Sanierung der Brückenrampe der Augustusbrücke - Stellungnahme zur V0704/15

der ADFC Dresden begrüßt die Pläne zur besseren Anbindung der Augustusbrücke (Nordseite) an den Elberadweg, erhebt aber folgende Einwände:

Aus Vorlage V0635/15 (Rahmenplan innere Neustadt) + ADFC-Vorschlag 1 bzw. 1+2

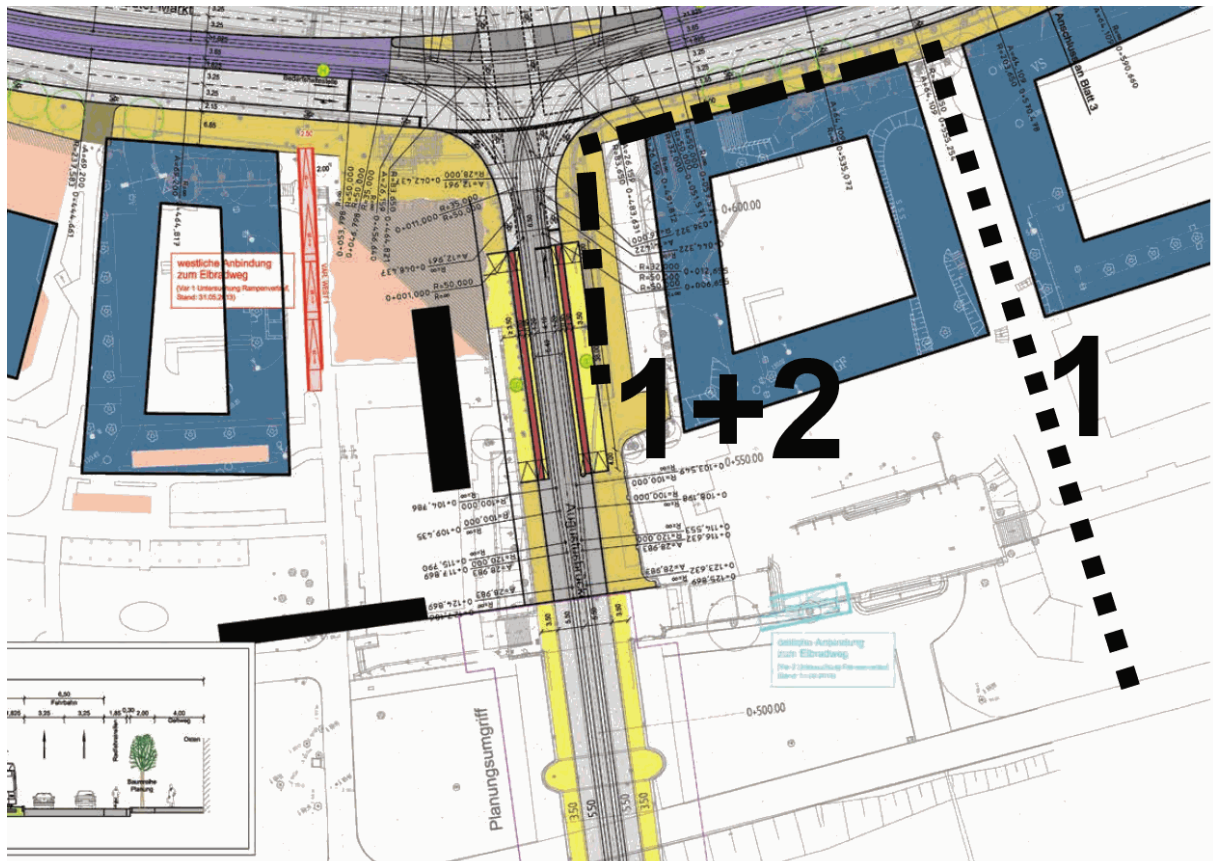
Östliche Anbindung zum Elberadweg: zwingend erforderlich

Es ergeben sich mehrere Möglichkeiten für die östliche Anbindung, je nachdem, ob das Narrenhäusl wieder aufgebaut wird:

1. Mit Narrenhäusl: Gasse zwischen den beiden, geplanten Gebäuden (siehe Karte). Sollte dort Blockrandbebauung wie vor der Zerstörung angestebt werden, ist eine Tordurchfahrt integrierbar.
2. Ohne Narrenhäusl: Verwendung der vorhandenen Rampe zum noch vorhandenen Fußgängertunnel und dann weiter zur Gasse zwischen den beiden geplanten Gebäuden
